东阳市东阳江镇八达水库、佐村镇厦城水库、三单乡龙
潭背水库 3 个“千吨万人”集中式饮用水水源地
保护区划分方案

东 阳 市 人 民 政 府

附件 1 专家审查意见、签到单与修正说明

饮用水源地划分方案评审会专家意见

附图 2 佐村镇厦城水库饮用水源地保护范围示意图

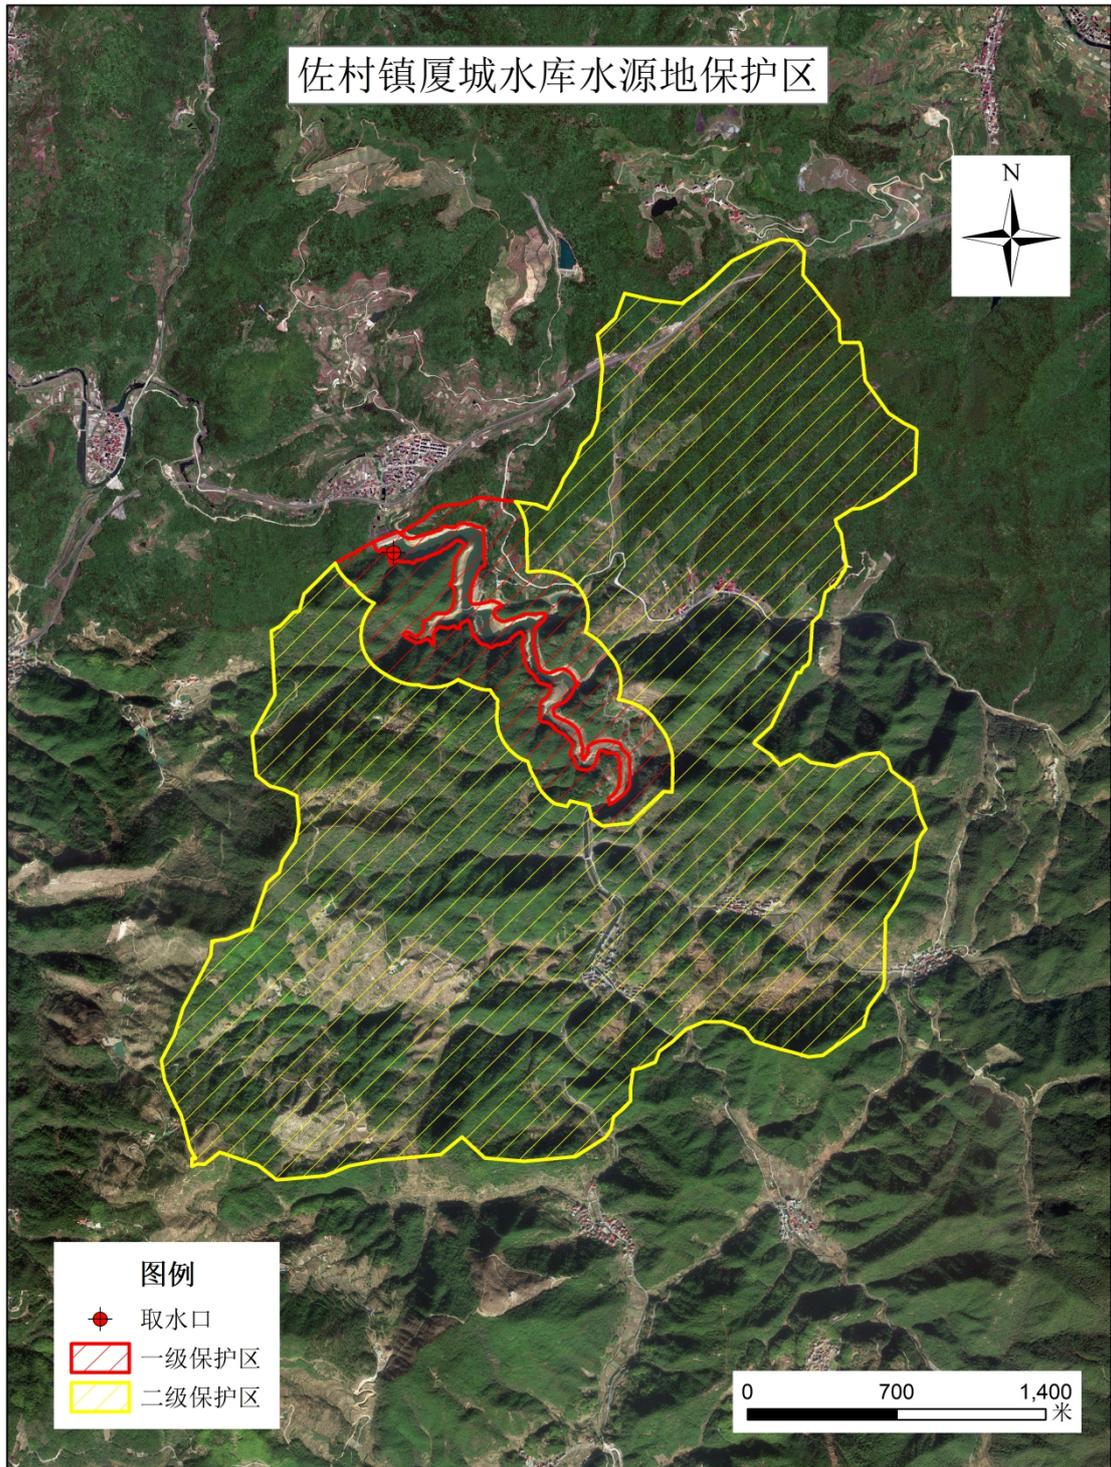
1、完善相关依据：进一步核实一级保护区范围与面积及水库水位信息；补充完善二级保护区划分范围、源头与起点坐标等信息，以及电子表格信息，拟核与三区三线的县域边界。

序号	专家建议与意见内容	修正与说明
1	完善相关依据；进一步核实一级保护区范围与面积及水库水位信息；补充完善二级保护区划分范围、源头与起点坐标等信息，以及电子表格信息，拟核与三区三线的县域边界	（1）完善了相关饮用水水源规划、水功能划分等编制依据；（2）已经重新核实一级保护区、二级保护区范围与面积及水库库区的正常水位信息（具体见划分信息登记表）；（3）已经核实八达水库与磐安县的边界，重新划分并修正八达水库与磐安县交界区域的二级保护区范围，并与三区三线进行了衔接。
2	完善与东阳市专项供水等相关规划衔接；细化库区上游村庄、人口及生活污染源及排放去向、移动源等调查内容，重点完善八达水库与磐安东吴水库相关调查内容	（1）已与东阳市乡镇供水情况与相关规划进行了对接及现场核实；（2）对三个水库库区上游的生活污水终端设施排放去向，进行了现场调查与核实：厦城水库二级保护区范围赵楼村、下田村生活污水终端设施位于二级保护区范围内，需要后续移出排放口或实施生态灌溉；八达水库的学陶村，生活污水终端设施，位于二级保护区范围内，经与乡镇沟通与协商讨论，暂时没有移至水库下游的计划或资金安排，东阳江镇也提出了这个问题的反馈意见，建议二级保护区范围能否缩小等，但，经现场核实，按照饮用水水源保护区划分技术规范，二级保护区陆域范围不得小于 2000 米为基本原则，因此，东阳生态环境分局最后坚持以技术规范为原则划分二级保护区范围。
3	进一步做好与相关部门、乡镇、村庄的沟通对接，并经得其同意，确保划定方案具有可操作性。	东阳市生态环境分局，于 2023 年下半年、2024 年上半年几经多次与三个乡镇现场对接、征求协商，并到水库现场与乡镇一起查看水库划分范围情况，进行衔接与情况分析。汇总信息后，东阳生态环境分局还是认为遵行划分技术规范进行划分为原则；同时又采用书面方式重新征求了各乡镇的最后意见，其中八水库提出保护区范围内的公墓与生活污水终端的问题，还是未能解决。
